R20TS0896JJ0100

RX ファミリ

フラッシュ モジュール Firmware Integration Technology,

RX ファミリ フラッシュ モジュール Firmware Integration Technology（以下、フラッシュモジュール）のアプリケーションノート(R01AN2184)の訂正に関する注意事項を連絡します。

- 「5.3.1.1 RAM からコードを実行してコードフラッシュを書き換える場合」の対策についてフラッシュモジュールの Rev. 4.90 のアプリケーションノートの Page 85 に記載している「1. RAM 領域に"RPFRAM"セクションを追加します。」の内容を修正後の内容に読み替えて実施してください。

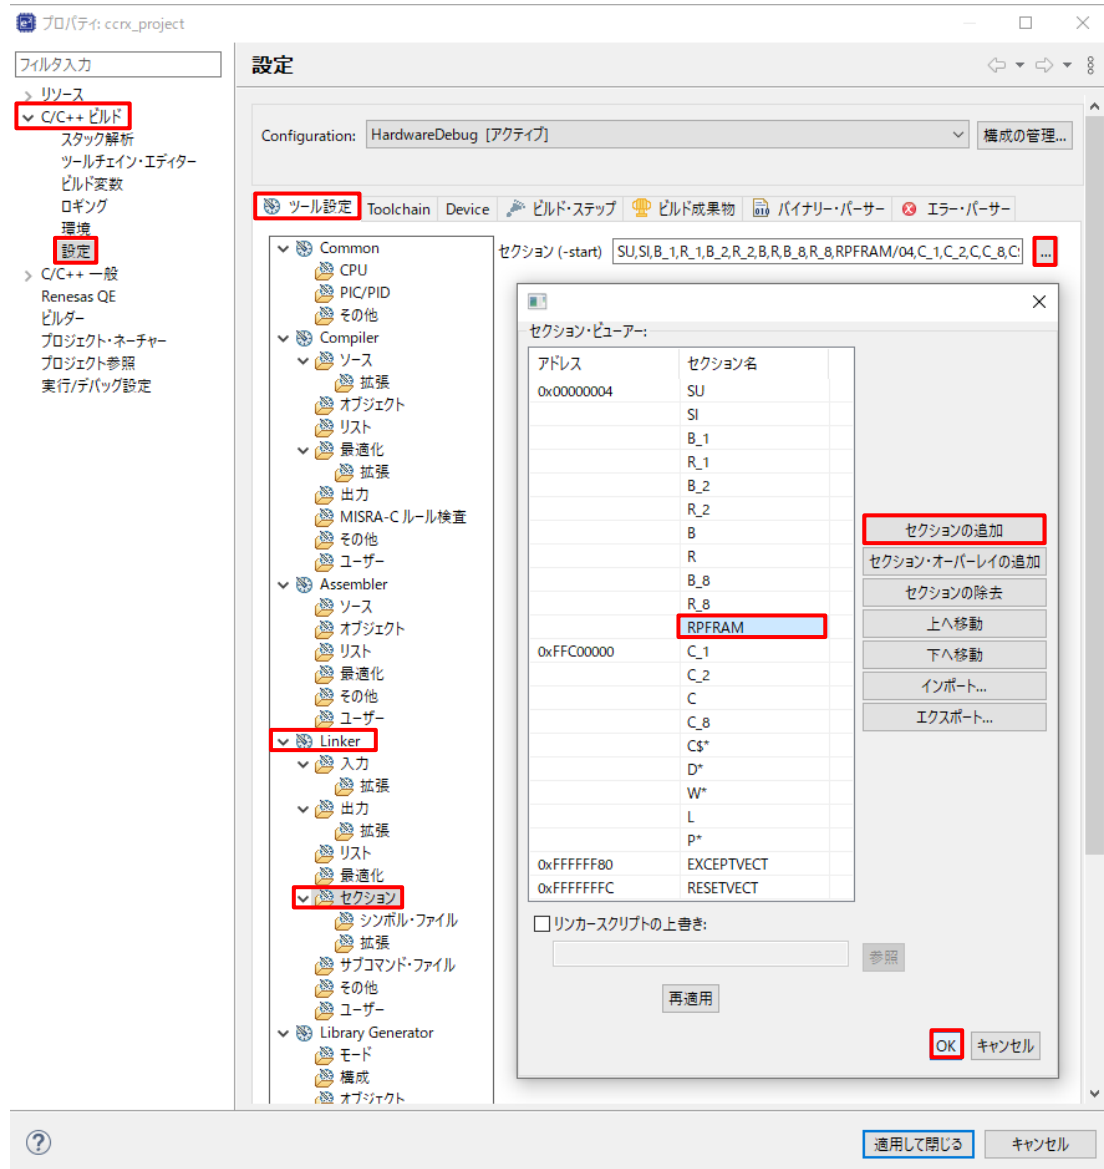
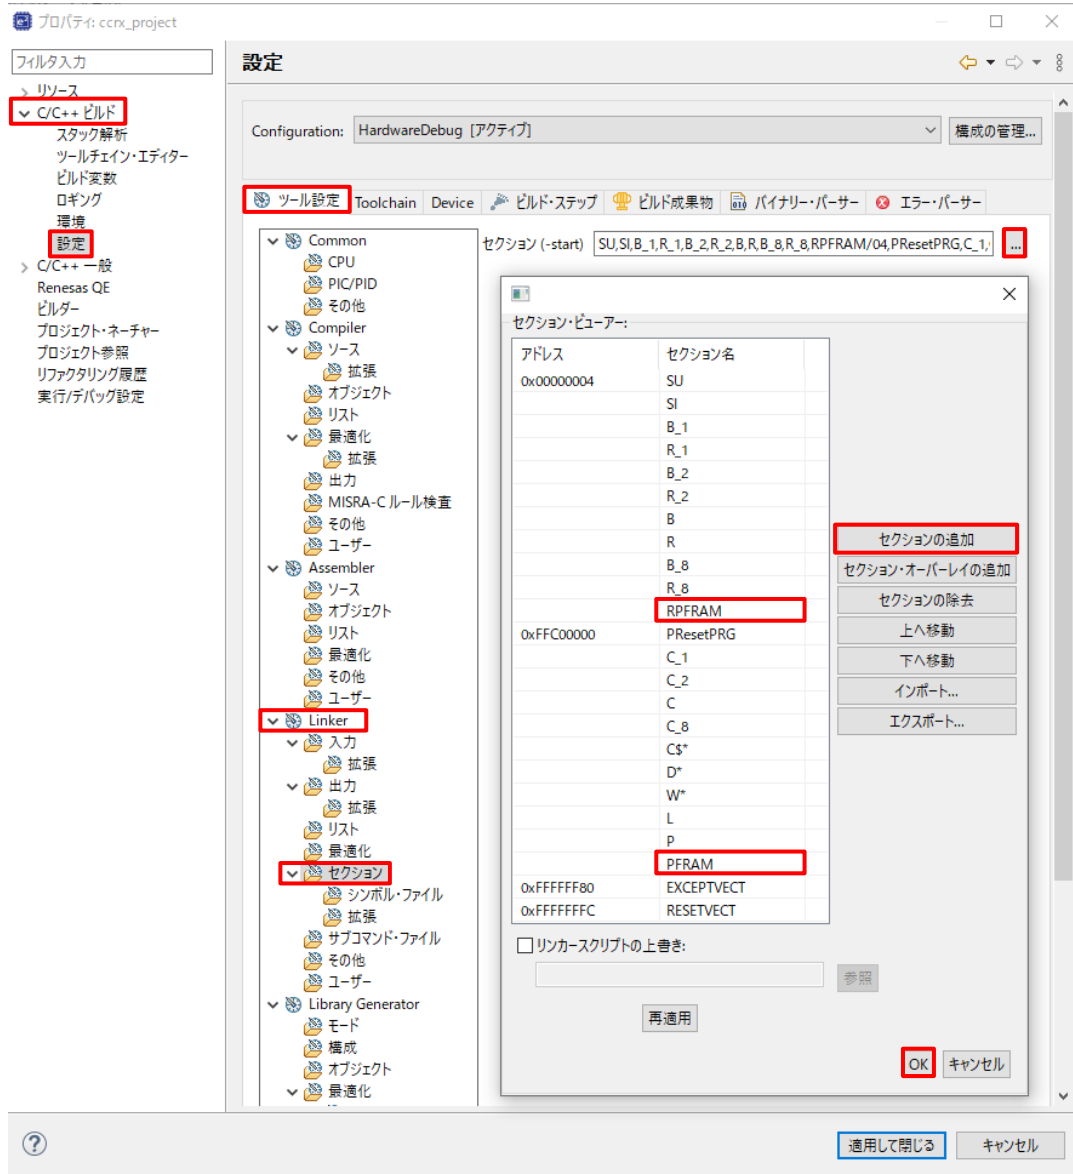
「1.3 発生条件」に記載したスマート・コンフィグレータを使用してフラッシュモジュールを組み込んだあと、アプリケーションノートの「5.3.1.1 RAM からコードを実行してコードフラッシュを書き換える場合」、または「5.3.1.2 デュアルバンク機能を使用してコードフラッシュを書き換える場合」にしたがってセクション設定しても、以下のようなビルドエラーが発生する場合があります。

エラーの例 : F0563100:Section address overflow out of range : "PFRAM"

- (1) 「プロジェクト・エクスプローラー」においてデバッグ対象のプロジェクトをクリックします。
- (2) 「ファイル」→「プロパティ」の順にクリックし、「プロパティ」ウィンドウを開きます。
- (3) 「プロパティ」ウィンドウで、「C/C++ビルド」→「設定」の順にクリックします。
- (4) 「ツール設定」タブを押下し、「Linker」→「セクション」の順にクリックして、「...」ボタンを押下し、「セクション・ビューアー」ウィンドウを開きます。
- (5) 「セクション・ビューアー」ウィンドウで、「セクションの追加」ボタンを押下して、RAM 領域に"RPFRAM"セクションを追加します。
- (6) 「セクション・ビューアー」ウィンドウで、「セクションの追加」ボタンを押下して、ROM 領域に"PFram"セクションを追加し、「OK」ボタンを押下します。
